改善箇所説明図

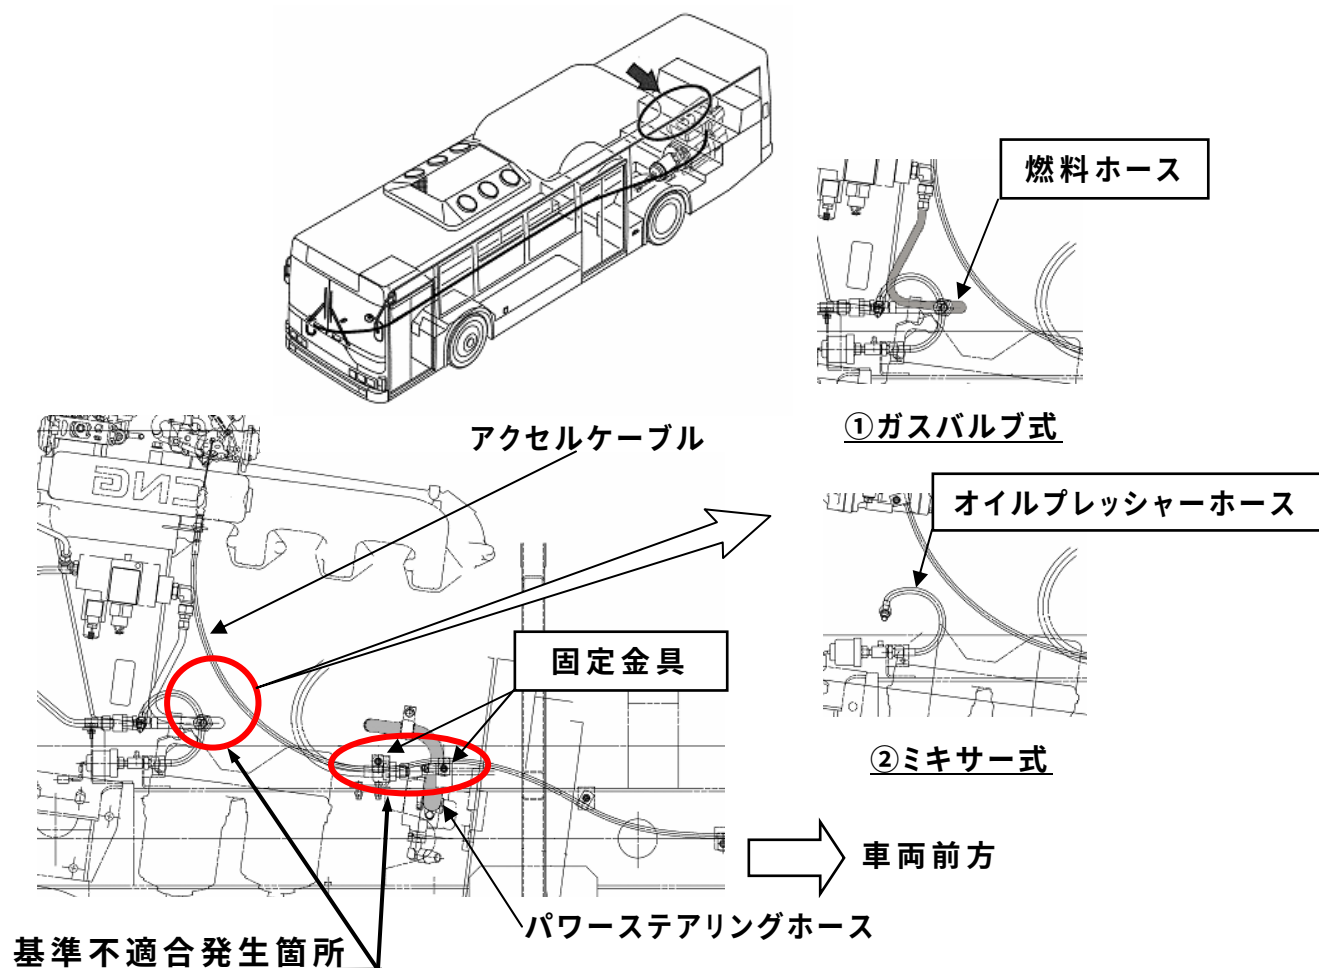
- 基準不適合発生箇所**
- ① ガスバルブ式 CNG エンジンを搭載した大型バスのアクセルケーブルの取り廻しが不適切なため、燃料ホース又はパワーステアリングホースと当該ケーブルとの隙間が不十分なものがある。
そのため、そのままの状態で使用を続けると、走行時の振動等により燃料ホース又はパワーステアリングホースが損傷し、最悪の場合、燃料ガスが洩れ原動機が停止して再始動不能となる、又は、パワーステアリングオイルが漏れステアリングの操舵力が過大となるおそれがある。
 - ② ミキサー式 CNG エンジンを搭載した大型バスのアクセルケーブルの取り廻しが不適切なため、オイルプレッシャーホース又はパワーステアリングホースと当該ケーブルとの隙間が不十分なものがある。
そのため、そのままの状態で使用を続けると、走行時の振動等によりオイルプレッシャーホース又はパワーステアリングホースが損傷し、最悪の場合、オイルゲージが作動しなくなる、又は、パワーステアリングオイルが漏れステアリングの操舵力が過大となるおそれがある。

- ① 全車両、アクセルケーブルに固定金具を追加し、取り廻しを変更する。
また、燃料ホースを新品と交換する。
- ② 全車両、アクセルケーブルに固定金具を追加し、取り廻しを変更する。
また、オイルプレッシャーホースを対策品と交換する。
